再処理施設 廃棄物管理施設 MOX燃料加工施設

使用前事業者検査の状況及び 設工認申請に係る対応状況（案）

令和3年7月13日

2. 技術的内容に係る説明

S波速度分布及び最大応答分布図 (Ss-A, 基本ケース)

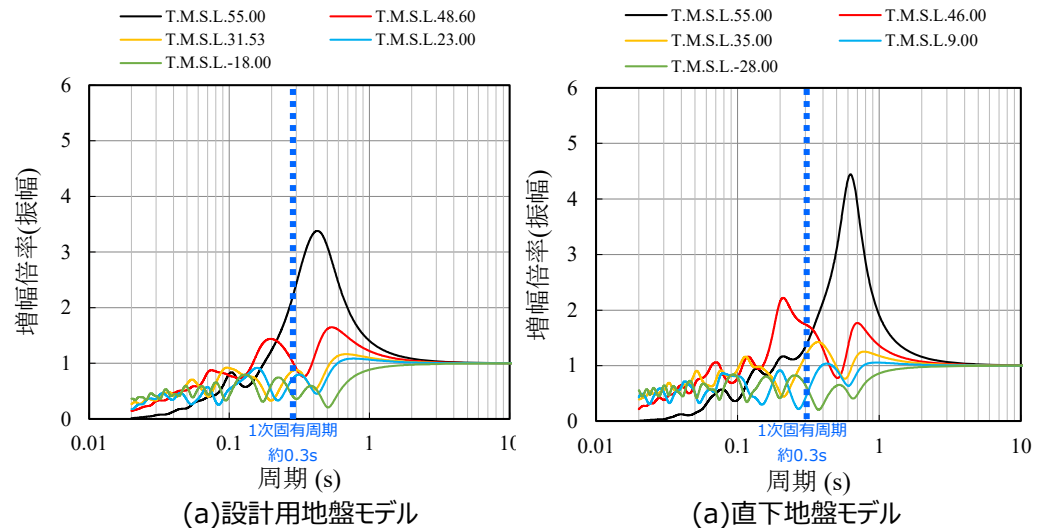
- ▶ 燃料加工建屋については、直下地盤モデルによる応答値が、設計用地盤モデルに対して最大で約1.4倍の応答となっていることから、その要因の分析を行った。本資料では、代表として、基準地震動Ss-A、基本ケースについて示す。
- ▶ 直下地盤モデルを用いた評価にあたっては、支持地盤に非線形性を考慮しているが、支持地盤における地盤のひずみレベルは非常に小さいことから、地震波の増幅に対して寄与は小さいと考えられる。
- ▶ 燃料加工建屋の直下地盤モデルについては、深部(T.M.S.L.-28m以深)において設計用地盤モデルと比較してS波速度が大きくなっている傾向があるが、下図に示す最大応答分布及び伝達関数によれば、支持地盤の物性値の差は、地震波の増幅に対して寄与は小さいと考えられる。
- ▶ 燃料加工建屋の1次固有周期(約0.3秒)に着目して、各深さの伝達関数を確認した結果、支持地盤のうち最上層の軽石凝灰岩上端(図中黄線)及び表層地盤の六ヶ所層上端(図中赤線)において、直下地盤モデルの増幅率が設計用地盤モデルよりも大きくなっている。
- ▶ 以上のことから、直下地盤モデルのうち、表層地盤である六ヶ所層の速度構造に起因する卓越周期(上昇波及び反射波)が、建屋固有周期と合致したことにより、燃料加工建屋の応答が大きくなったと考えられる。

- 燃料加工建屋については、今回設工認においては、建屋の埋め込みを考慮するために、表層地盤を考慮している。燃料加工建屋近傍では、造成盛土及び六ヶ所層が分布しているが、直下PS検層データによれば、設計用地盤モデルとして考慮している敷地全体の平均的な物性値と比較して軟質な傾向が得られている。
- 燃料加工建屋については、上記傾向に起因して、設計用地盤モデルによる応答と異なる傾向を示していると考えられるものの、その要因特定には更なる検討を要する。
そのため、当該状況を踏まえ、燃料加工建屋については、直下地盤モデルを耐震計算書に記載する地盤モデルとして扱うこととする。

(参考1) 安全冷却水B冷却塔の直下地盤モデルの設定について

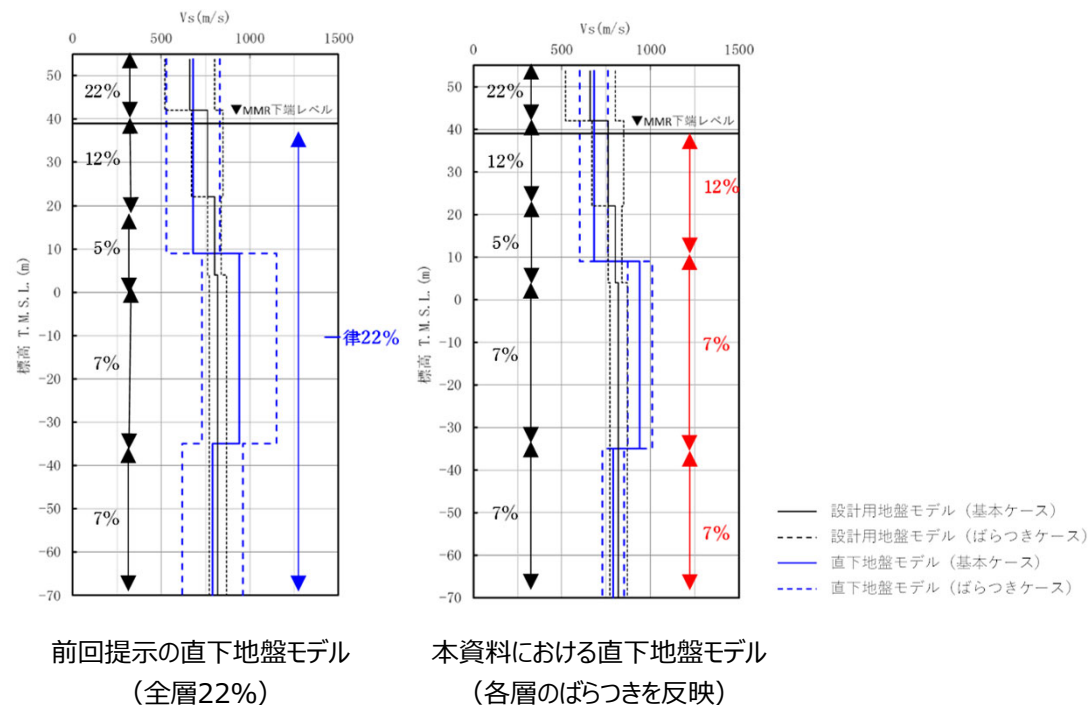
- 6/28審査会合の机上資料（資料2-2）において、安全冷却水B冷却塔の直下地盤モデル及び直下地盤モデルを用いた耐震評価結果を示していた。
- 6/28審査会合の机上資料（資料2-2）に提示した直下地盤モデルについては、設計用地盤モデル（中央地盤）における各深さにおける $\pm 1\sigma$ ばらつき幅のうち、最も変動係数の大きい地表付近の22%を、安全冷却水B冷却塔の直下地盤モデルにおける深部までの共通のばらつき幅として設定しており、最もばらつき幅が広がるようなケースを考慮している。
- これに対して、本資料における直下地盤モデルについては、直下地盤モデルに考慮するばらつき幅を、設計用地盤モデル（中央地盤）における各深さの変動係数と対応するように設定することで、直下地盤モデルについて、より実地盤を反映した設定とした。

図 液状化影響評価フロー

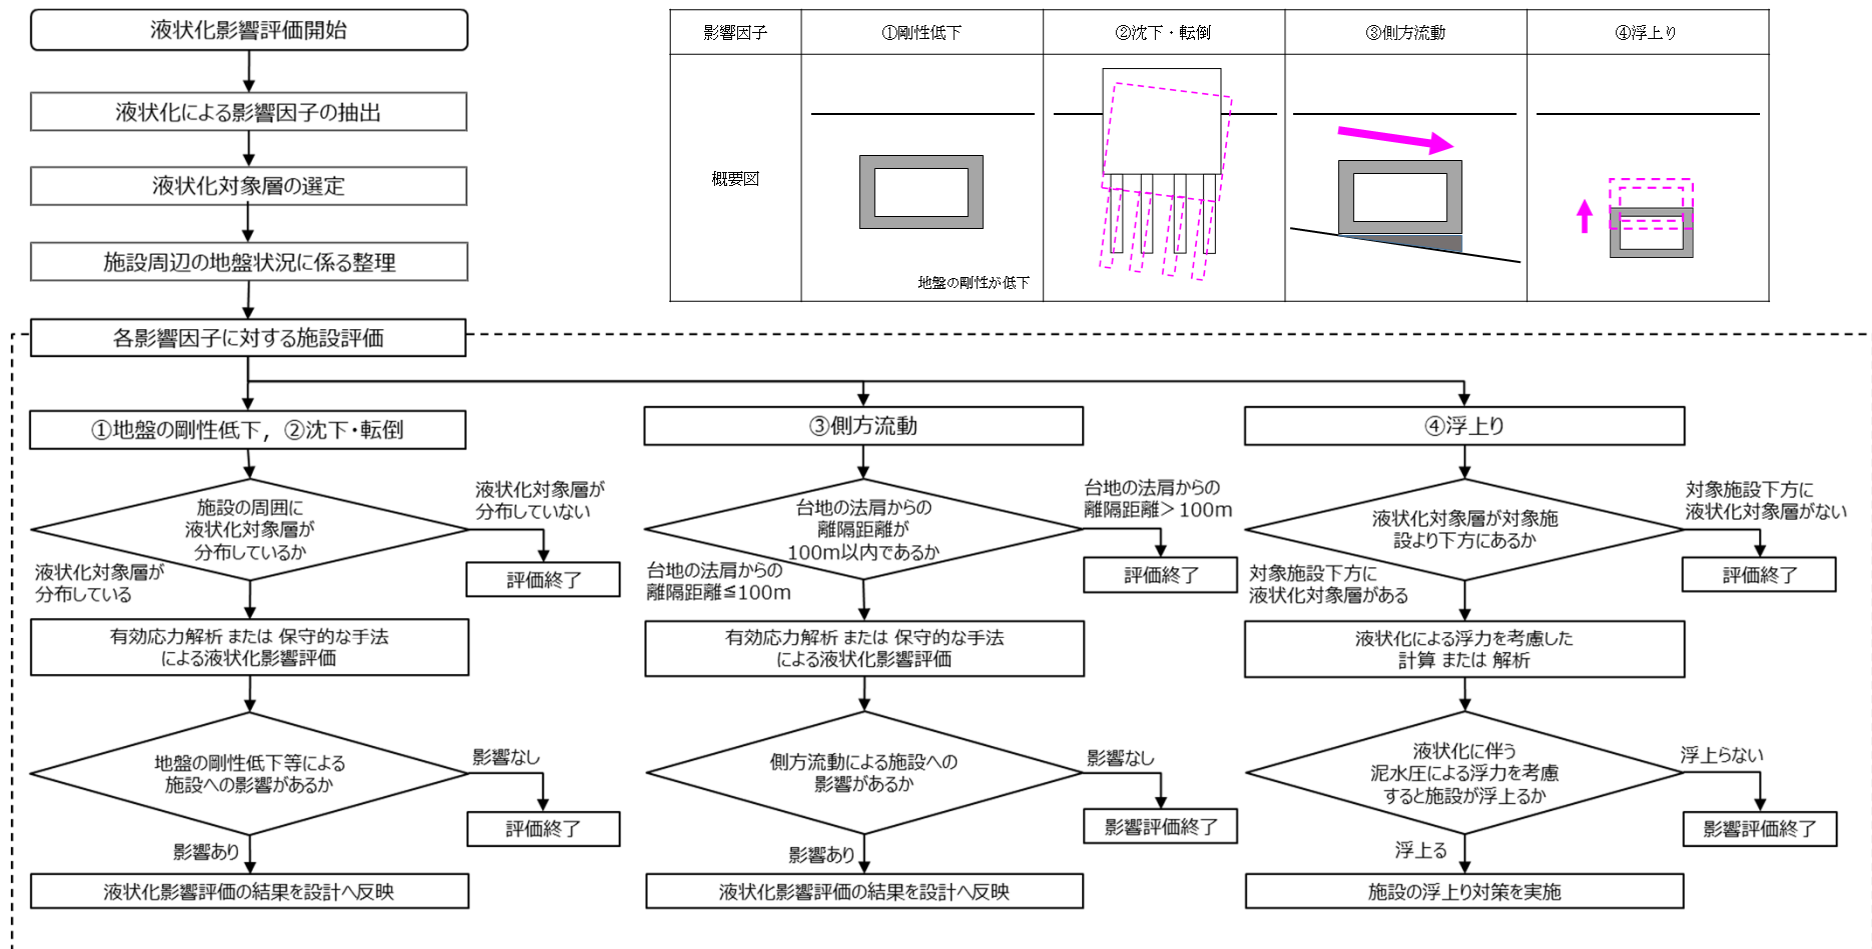
No.	審査会合日	指摘事項	対応方針
1	2021.6.28	竜巻防護施設の液状化評価について、各影響因子に対して、液状化によりどのような荷重の作用を受けて、どのような損傷モードがあり、その上で上位クラスに波及的影響を及ぼすのか等、背景も含めて整理すること。	飛来物防護ネットの耐震計算と合わせて、液状化時に必要な評価項目を影響因子、作用荷重、損傷モード、波及的影響防止の考え方を明確化する。
2	2021.6.28	竜巻防護施設の液状化評価について、ウエスタガード補正式を、液状化した地盤から受ける土圧の算定に用いることができる根拠を示すこと。また、その代替手法が有効応力解析よりも保守的な結果を与えるということ、実際の液状化時の複雑な土圧の影響を考慮できていることを明確にすること。	ウエスタガード補正式の適用性について、有効応力解析等の結果を踏まえて妥当性を明確化する。

- 液状化影響評価については、以下に示すフローに基づき、液状化による影響因子の抽出、液状化対象層の選定及び施設側方の地盤状況に係る整理(改良地盤の液状化に対する有効性の確認含む)を行ったうえで、液状化による各影響因子（①剛性低下、②沈下・転倒、③側方流動、④浮上り）に対する施設評価を実施する。
- 液状化による影響因子のうち①～③に対する施設評価の結果、施設への影響がある場合は、設計への反映要否を確認する。また、④に対する施設評価の結果、施設の浮上りが否定できない場合は、浮き上がり対策を実施する。
